监理工程师通知单

工程名称：衡南县江口镇同福村 20MW 光伏发电项目

编号：ZHJL-HNGF-TZD-001

事由：开关站施工质量事宜

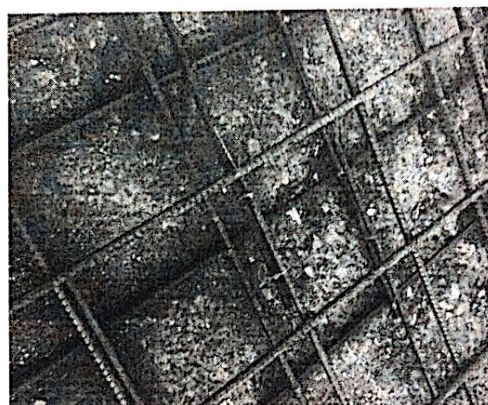
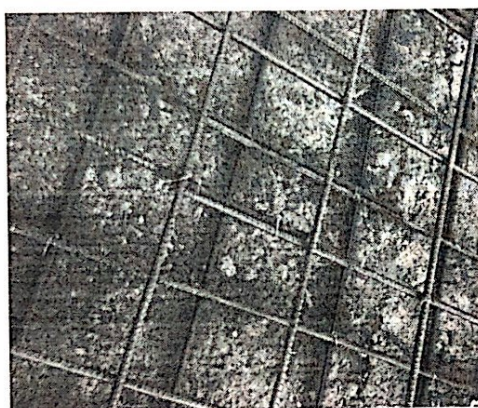
我监理人员巡查检查时发现开关站一次舱基础底板钢筋绑扎施工过程中存在以下问题：

- 1、钢筋绑扎搭接长度大部分小于 25cm，不符合规范要求；
- 2、钢筋绑扎施工也未按相关要求进行了施工，存在较大的质量问题（详见附图）。

针对以上问题，现要求你单位立即按规范和有关要求进行了整改，整改完成后自检合格后报监理项目部复查，复验合格后方可进入下一道施工工序，否则将进行严厉处罚。
